# Universidad Austral de Chile

Instituto de Ciencias de la Tierra

## OBSERVACIONES AL ESTUDIO DE IMPACTO AMBIENTAL PROYECTO ADECUACIÓN CENTRAL HIDROELÉCTRICA SAN PEDRO

30 de Julio de 2015

Figura 1. Fotografías aéreas de la zona del taco 3. A) Fotografía que fue tomada el año 2015. Se observa el deslizamiento conocido como Fundo El Monte (resaltado en rojo), el cual no se observa en la fotografía aérea B tomada el 31 de julio de 1960, presentando una ladera norte intacta.

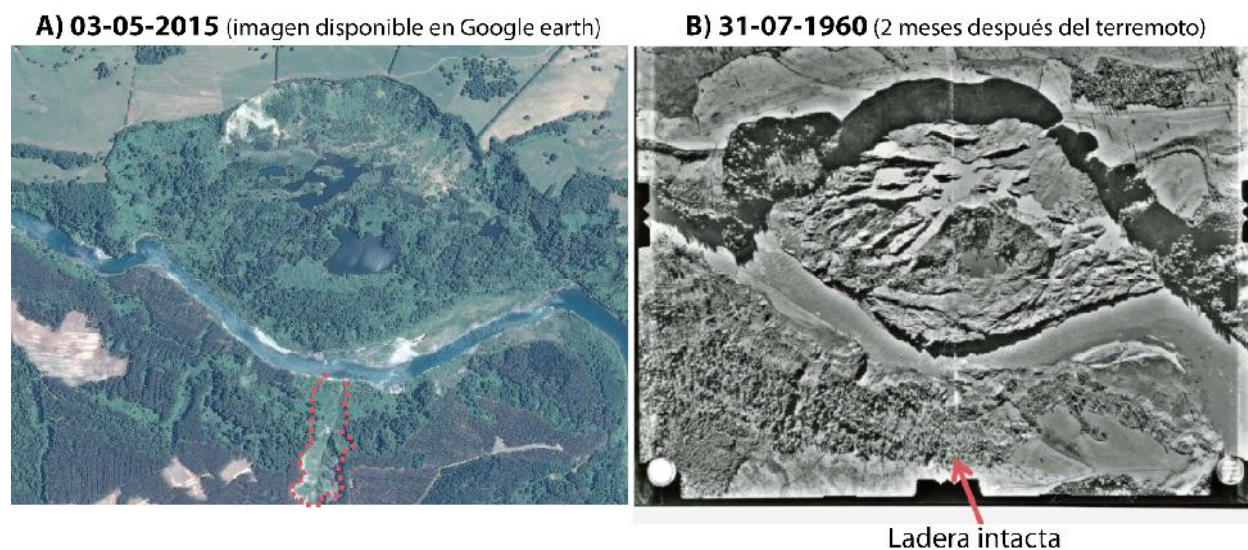
Sin embargo, el estudio fue hecho de manera muy superficial (consulta de artículos antiguos y visita de terreno) sin rigurosidad científica (análisis geotécnico de muestras, modelación de la estabilidad con cálculo de factor de seguridad, etc). Un ejemplo de esto lo constituye la información presentada en el EIA sobre el origen del deslizamiento ocurrido en el sector Fundo El Monte, a partir de la cual se concluye que esta remoción en masa habría sido causada por el terremoto de 1960. Sin embargo, un simple estudio de las fotos aéreas tomadas dos meses después del terremoto, no muestra ninguna remoción en masa en el sector, por lo cual se originó en una fecha posterior, y probablemente bastante reciente en base a la cubierta vegetal observada (Figura 1).

Estas 3 interpretaciones son falsas. El deslizamiento del sector Fundo el Monte no fue provocado por el terremoto de 1960, y probablemente se relaciona a la erosión activa de la ladera sur (parte convexa de una curva en el río generado por el taco 3). Posiblemente, las actividades forestales sobre la ladera sur han contribuido a la erosión superficial que se transformó en un proceso erosivo de largo plazo. Esto reconoce que la ladera sur en esta zona es altamente inestable en condiciones estáticas (sin terremoto) y que incluso una pequeña perturbación antropogénica podría iniciar un proceso de deslizamientos en esta zona, sin la necesidad de un terremoto grande como el de 1960.

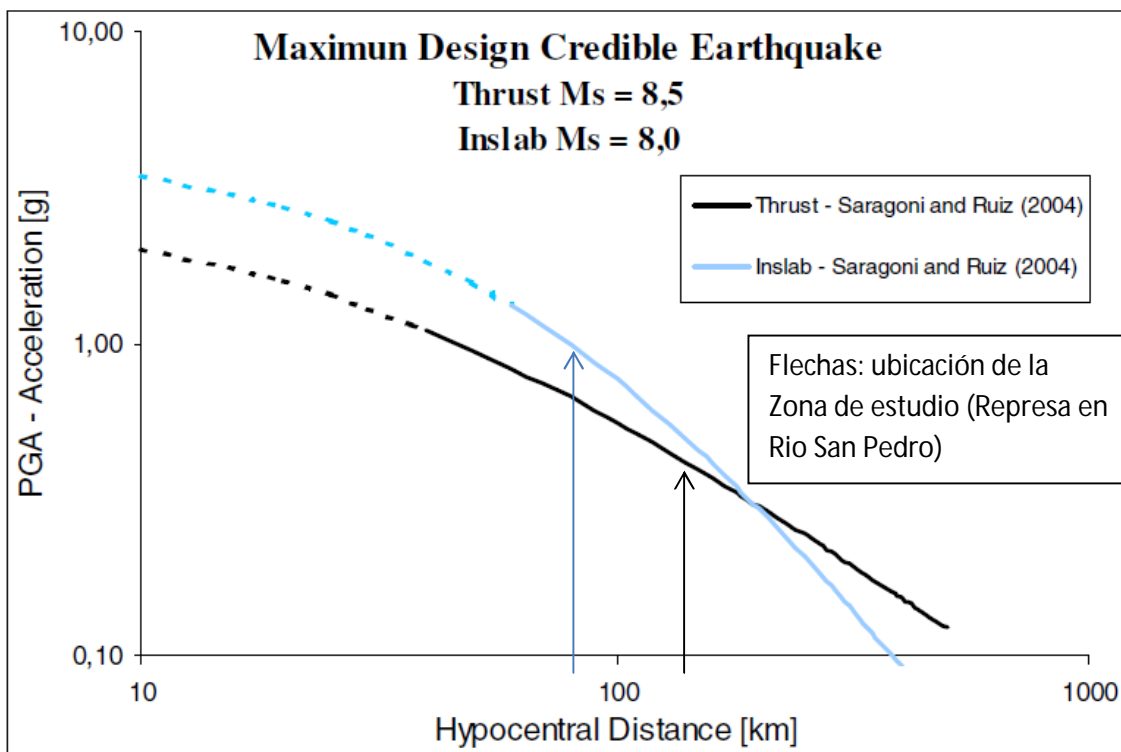
En nuestra opinión, esto no representa la realidad sismológica de Chile (Figura 2) en que los terremotos intraplaca (hasta magnitud 8) de profundidad intermedia generan aceleraciones muy por encima de 0,5g cerca del epicentro, tal como ocurrió en el terremoto de Chillán en 1939.

El análisis realizado del peligro sísmico se enfoca principalmente a los terremotos interplacas de gran magnitud, por ejemplo como el terremoto de 1960 con rupturas más cerca de la costa. No obstante, los terremotos intraplaca de profundidad intermedia han sido los más destructivos en Chile, y tienen aspectos sismológicos (Leyton et al., 2009) y de ingeniería sísmica (Saragoni et al., 2004, Figura 2) muy diferentes a los terremotos interplacas. Los terremotos intraplaca de profundidad intermedia generan las caídas de esfuerzo más altas y las mayores aceleraciones del suelo cerca del epicentro, pero afectan una zona más acotada que los terremotos interplacas. Por ejemplo, el terremoto de Chillan en 1939, con una magnitud de solo ~8 (Ms7.8: Beck et al., 1998), es el que ha causado más víctimas (~28.000) en Chile de todos los terremotos históricos, a pesar de que el terremoto interplaca de 1960 tuvo una magnitud mucho mayor (Mw 9.5). En 1939, las intensidades llegaron a valores de IX (o X) (Beck et al., 1998), lo que en general corresponde a una aceleración de 0,65-1,24g (conversión según Wald et al., 1999). Este valor es considerablemente superior al que las obras y el muro proyectado en la central del río San Pedro podrían soportar (entre 0,36g y 0,59g).
